# 美浜・大飯・高浜発電所の 安全性向上対策の実施状況について

平成29年6月7日

# 前回の委員会(2/13)における委員 からの質問に対する回答について

○格納容器内で水素が滞留する可能性のある箇所における水素爆轟の  
可能性について

原子炉格納容器内平均水素濃度の推移

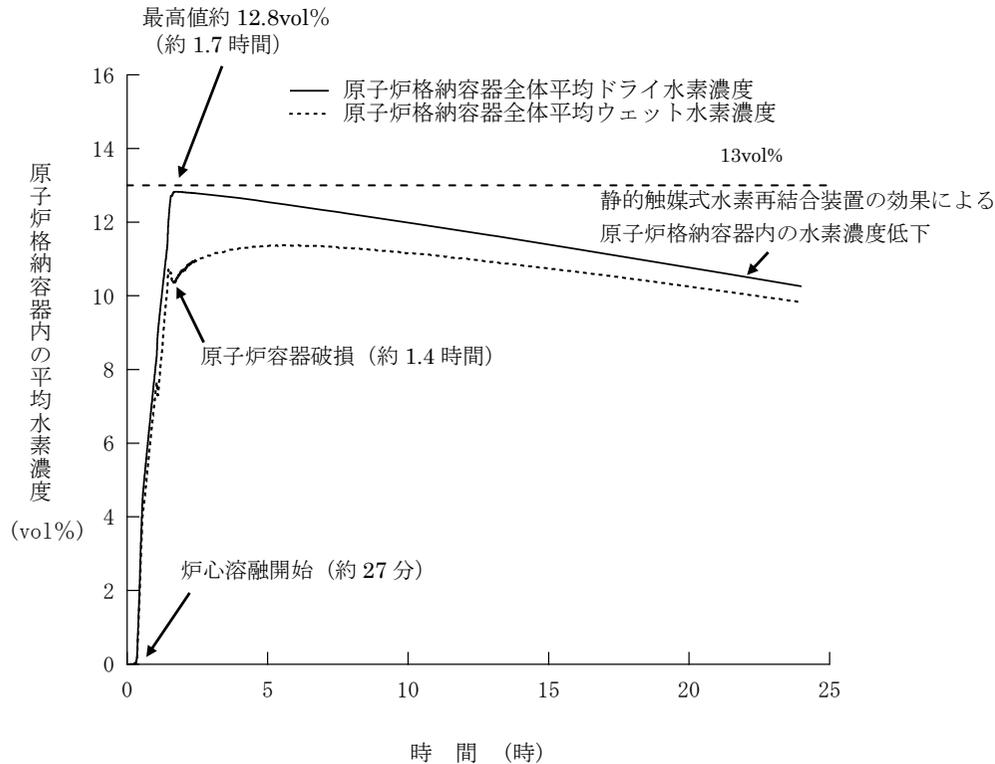
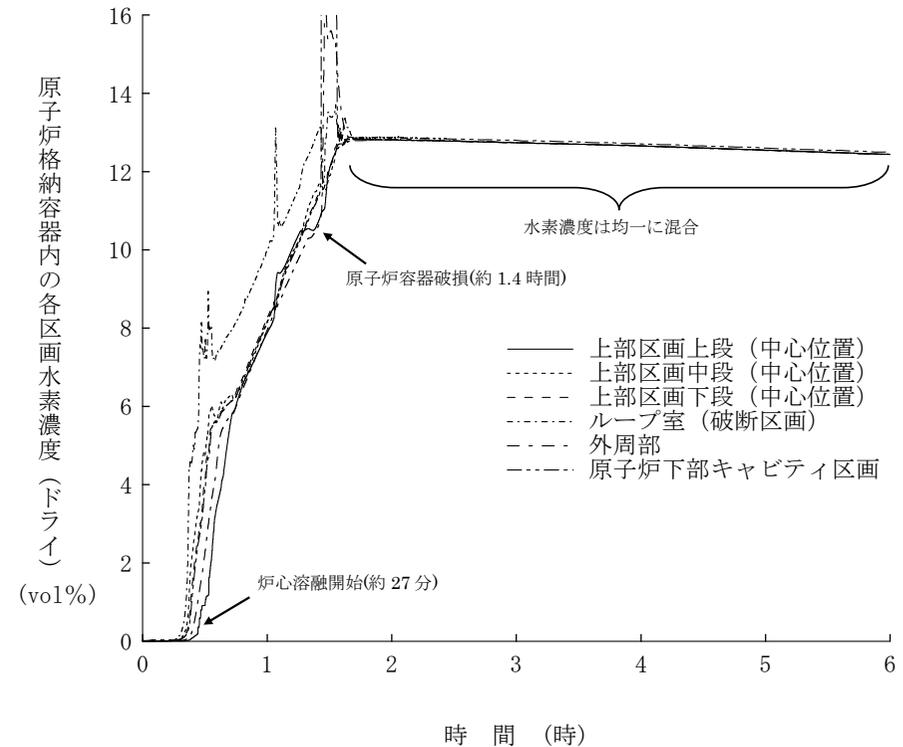
水素爆轟の観点で最も厳しい事象である、格納容器内への水素の放出速度が大きい「大LOCA+ECCS注入失敗」を選定し、解析コードGOTHICを用いて水素濃度分布推移を評価する。

炉心溶融開始後から原子炉格納容器内の水素濃度は上昇するが、平均水素濃度（ドライ換算）は最大約12.8%であり、判断基準13vol%を下回る。発生した水素が全て燃焼に寄与することを想定した場合の圧力は約0.50MPaであり、最高使用圧力の2倍(0.78MPa)を下回る。

また、各区画の挙動では、炉心溶融後は破断口からの水素放出により破断区画での水素濃度が比較的高く推移するが、他区画の水素濃度も同程度の傾きで上昇している。さらに、原子炉容器破損直後は、原子炉下部キャビティに落下した溶融炉心と水との反応により、一時的に原子炉下部キャビティ区画及び外周部区画での水素濃度が高くなるが、速やかに混合し、原子炉格納容器内全体がほぼ均一な水素濃度挙動となっている。
